**AVIS RELATIF À LA PROTECTION
CONTRE LES EVENTUELS EFFETS NOCIFS ET NUISANCES
PROVOQUÉS PAR LES RAYONNEMENTS NON IONISANTS
GÉNÉRÉS PAR DES ANTENNES ÉMETTRICES STATIONNAIRES**

Commune : AYWAILLE - Exploitant : ORANGE

Référence exploitant : 053L1_5/30679L1_3/40679L1_1/50679L1_1

Rapport n° 1985 / 2025

Figure 1 : Vue en plan des lieux de séjour et des points de contrôle

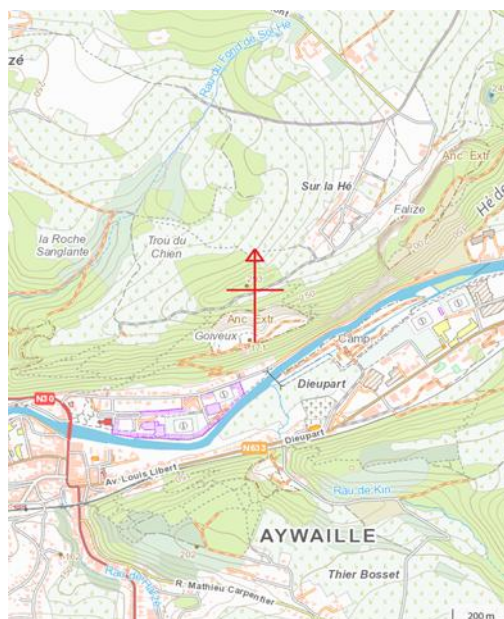
En ce qui concerne les antennes de l'installation mentionnées dans le tableau 1, la distance maximale à laquelle la limite pourrait être atteinte, à l'extérieur, est égale à 89,3 m. S'il n'y a pas de LS à une distance inférieure, les antennes respectent forcément la limite d'immission.

Dans le cas des LS situés à l'intérieur des bâtiments, une atténuation d'obstacle est prise en compte et il en résulte que la distance maximale à laquelle la limite pourrait être atteinte se réduit à 63,7 m.
